INSTRUCTIONS D'ENTRETIEN

RÉFÉRENCE : FSA202014

OBJET : FORD TRUCKS, SSR Mise à jour du module pour la défaillance de l'arrêt P/N

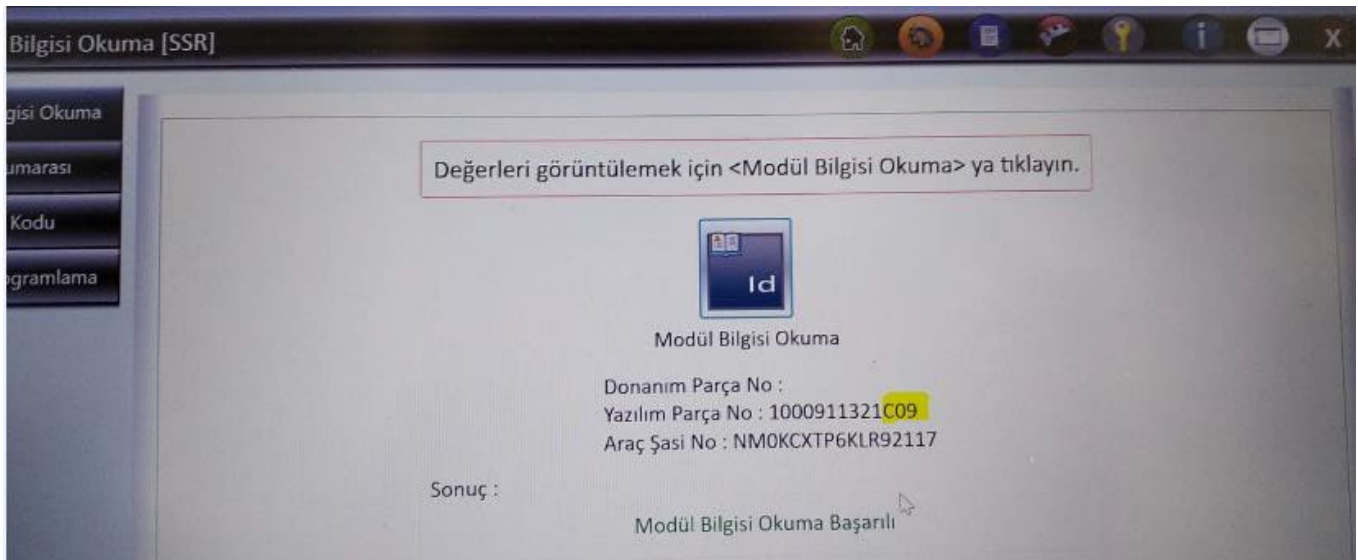
FSA202014 : Mise à jour du module SSR sur les véhicules produits avant le 05/06/2020. Cette FSA a été introduit en raison du mode de **défaillance Stop P/N**.

1. Connectez le véhicule via l'outil de diagnostic FODP-2 Lite
2. Lisez le DTC et listez les modules.
3. Sélectionnez le module SSR (Selective Switch Right).
4. Effectuer : « Programmation Flash / Programmation de modules »
5. Lisez le dernier logiciel qui est **1000911321C09** et assurez-vous que le fonctionnement du flashage a été effectué avec succès.
